PIANO OPERATIVO COMUNALE COLLESALVETTI

Recepimento Contributi tecnici Enti

CONTRIBUTO POC – 1

OSSERVANTE: REGIONE TOSCANA SETTORE PIANIFICAZIONE TERRITORIALE

SCHEDA DIS03.13 - V_AT_03 VICARELLO – via di Mortaiolo

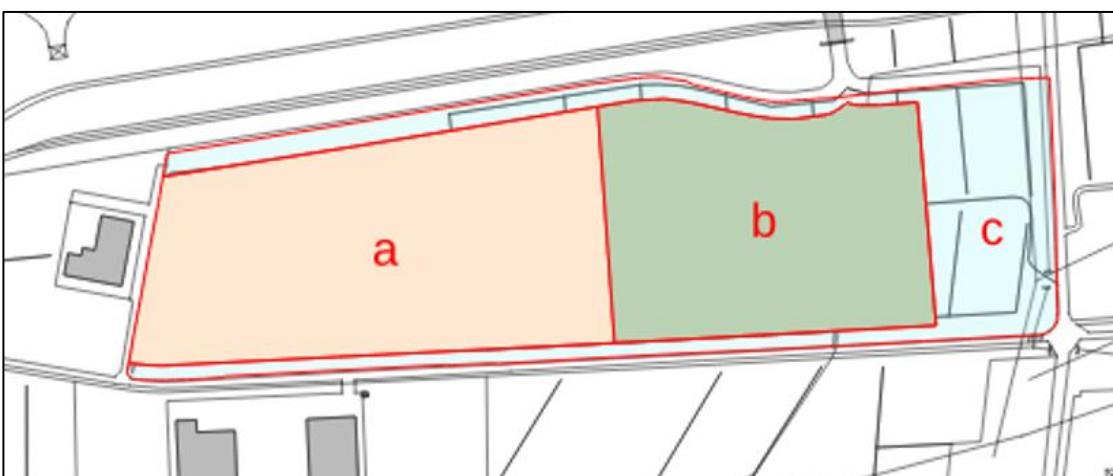
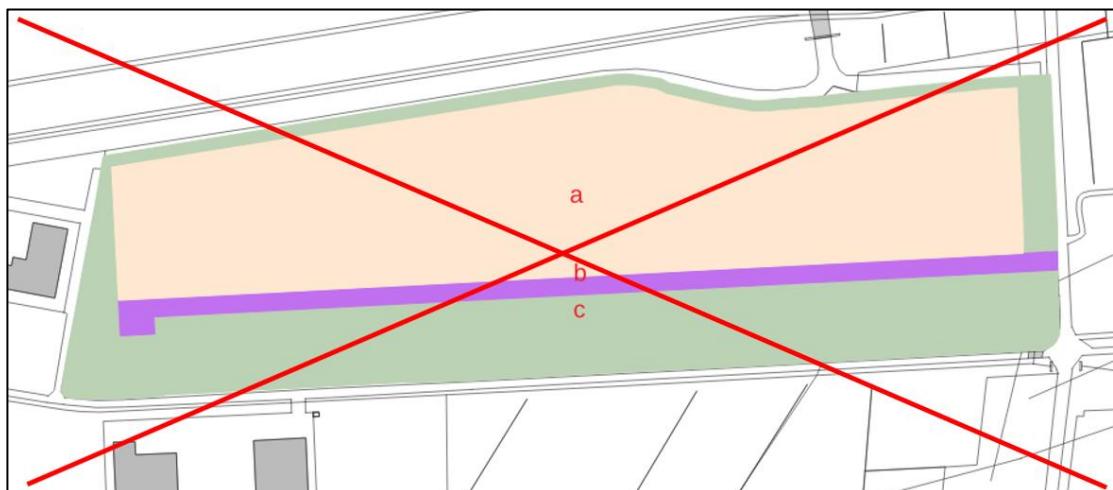
- e) **Scheda norma DIS03.13 - V_AT_03 VICARELLO – via di Mortaiolo** prende atto della previsione di recupero di un'area attualmente abbandonata mediante la realizzazione di nuovi edifici, aree a verde pubbliche e private, parcheggi pubblici e nuova viabilità ciclo-pedonale in ambiti interessati da pericolosità da alluvioni frequenti (P3) e poco frequenti (P2).
Nella stessa scheda per quanto riguarda il "Poligono b – area a parcheggio pubblico, poligono – nuova viabilità" prende atto del richiamo, per quanto attiene la fattibilità dell'intervento, al rispetto delle condizioni di cui all'art. 13 comma 2 della LR41/2018 ed evidenzia per il "Poligono b – area a parcheggio pubblico" un errato riferimento normativo, in quanto per la fattibilità della previsione in argomento occorre riferirsi a quanto disposto dall'art. 13, comma 4, lett. b) della sopracitata L.R. n.41/2018. Si rende necessario quindi recepire nella scheda il corretto richiamo normativo nonché riportare nella stessa che dovrà essere assicurato il non aggravio delle condizioni di rischio in altre aree e che non dovrà essere superato il rischio medio R2, provvedendo altresì ad esplicitare le misure preventive atte a regolarne l'utilizzo in caso di eventi alluvionali.

In merito infine al "Poligono c – nuova viabilità" richiede di documentare il rispetto della condizione di non superamento del rischio medio R2 e di non aggravio delle condizioni di rischio in altre aree. Nella scheda norma dovranno altresì essere esplicitate le necessarie misure preventive atte a regolarne l'utilizzo in caso di eventi alluvionali.

Poligono c nuova viabilità: realizzabile rispettando art. 13 c.2 della LR41/2018. Non deve essere superato il rischio medio R2: pertanto in fase di progettazione, dovrà essere valutata dal progettista, anche a seguito di specifici rilievi topografici, la necessità di ri-alzare la quota del terreno destinata alla viabilità al fine di ridurre e/o annullare i battenti idraulici che insistono nell'area. Deve essere assicurato il non aggravio delle condizioni di rischio e a tal fine è prevista come misura minima che il rialzamento della quota dell'area destinata alla viabilità non costituisca ostacolo al deflusso delle acque e sottrazione di volume alle esondazioni. Pertanto tale rialzamento dovrà risultare sostanzialmente trasparente alle acque di esondazione prevedendo, ad esempio, tubazioni al di sotto della quota della viabilità che lascino passare le acque. Deve essere garantito in generale l'adeguamento della capacità di deflusso dei fossi presenti alla sicurezza idraulica delle opere previste.

Devono altresì essere previste le seguenti misure minime e preventive atte a regolarne l'utilizzo in casi di eventi alluvionali: segnaletica indicante il divieto di utilizzo ed accesso in caso di allerta meteo di colore arancio o rosso emesse dal Centro Funzionale Regionale della Regione Toscana (CFR) per rischio idraulico o idrogeologico.

Le precedenti sono valutazioni e misure minime e pertanto il Progettista dell'opera valuterà in sede di progettazione eventuali misure integrative al fine anche di diminuire il rischio medio.

Poligono d viabilità ciclo-pedonale: realizzabili rispettando art. 13 c.4 lett. a) della LR41/2018. Deve essere assicurato il non aggravio delle condizioni di rischio e a tal fine è prevista come misura minima il mantenimento della quota del piano campagna attuale e deve essere garantito in generale l'adeguamento della capacità di deflusso dei fossi presenti alla sicurezza idraulica delle opere previste. Devono altresì essere previste le seguenti misure minime e preventive atte a regolarne l'utilizzo in casi di eventi alluvionali: segnaletica indicante il divieto di accesso in caso di allerta meteo di colore arancio o rosso emesse dal Centro Funzionale Regionale della Regione Toscana (CFR) per rischio idraulico o idrogeologico.

d) Scheda norma DIS03.4 - C_AT_04 COLLESALVETTI – Via dell'Impresa

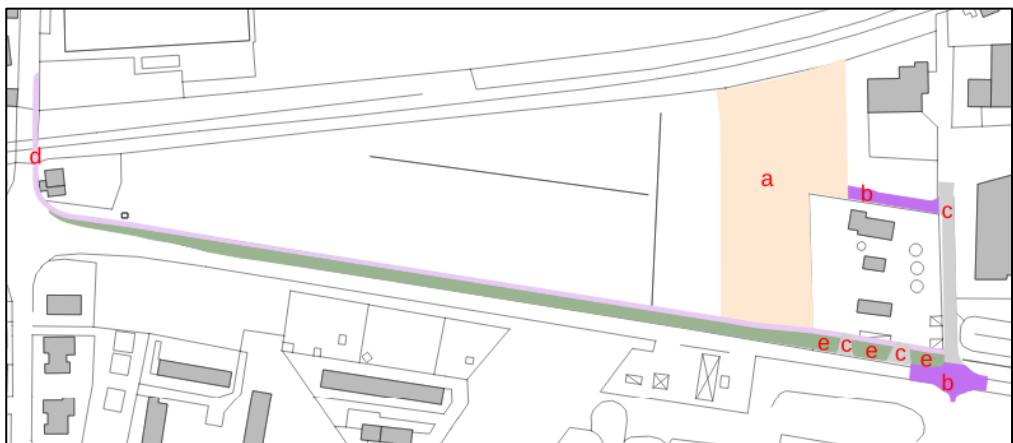
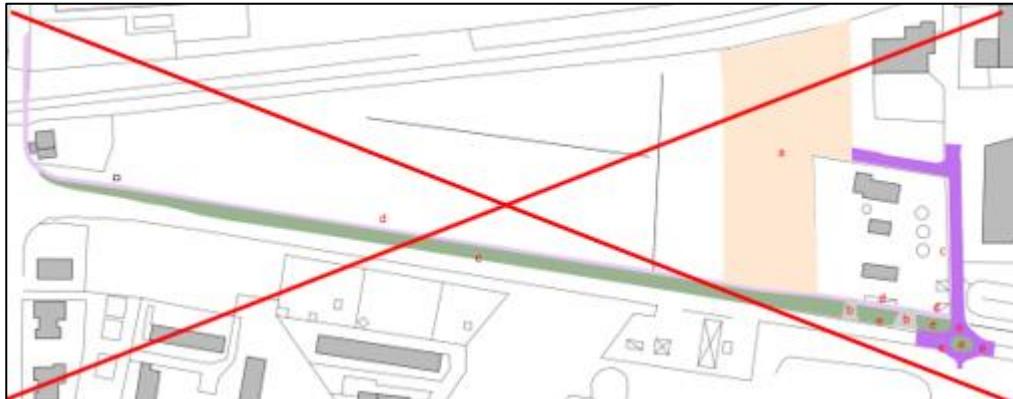
- d) **Scheda norma DIS03.4 - C_AT_04 COLLESALVETTI – via dell'Impresa:** prende atto della previsione di edifici a destinazione produttiva, di una nuova pista ciclo-pedonale, dell'adeguamento della viabilità esistente e della realizzazione di aree a verde pubblico in aree caratterizzate da pericolosità da alluvioni frequenti (P3) e, in minima parte, da pericolosità da alluvioni poco frequenti (P2) con magnitudo idraulica moderata e severa. Nella medesima scheda per quanto riguarda il poligono "c – nuova viabilità" si riscontra tuttavia l'errato riferimento per la fattibilità all'art. 13 c.2 della LR 41/2018.
Rappresenta inoltre che nel contesto di pericolosità idraulica sopra descritto, qualora l'intervento sia da configurarsi come "nuova viabilità", occorrerà fare riferimento all'art. 13, comma 1 della L.R. 41/2018 e pertanto si renderà necessario individuare nella medesima scheda norma le opere per la gestione del rischio e le eventuali opere di non aggravio di rischio in altre aree. Nel caso invece la suddetta previsione sia da ricondursi ad un "adeguamento e ampliamento di infrastrutture lineari esistenti", si dovrà fare riferimento all'art. 13, comma 3 della sopracitata legge regionale e dunque occorrerà esplicitare nella scheda che dovrà essere assicurato il non aggravio delle condizioni di rischio in altre aree e che non dovrà essere superato il rischio medio R2, provvedendo altresì ad esplicitare le misure preventive atte a regolarne l'utilizzo in caso di eventi alluvionali.

Le viabilità indicate nella scheda adottata come viabilità di progetto sono in realtà in parte tratti di viabilità esistente e in parte tratti da adeguare pertanto lo schema è stato modificato come sotto riportato:

La fattibilità idraulica della scheda è stata conseguentemente modificata riportando i corretti riferimenti normativi della L.R. 41/2018 come di seguito evidenziato:
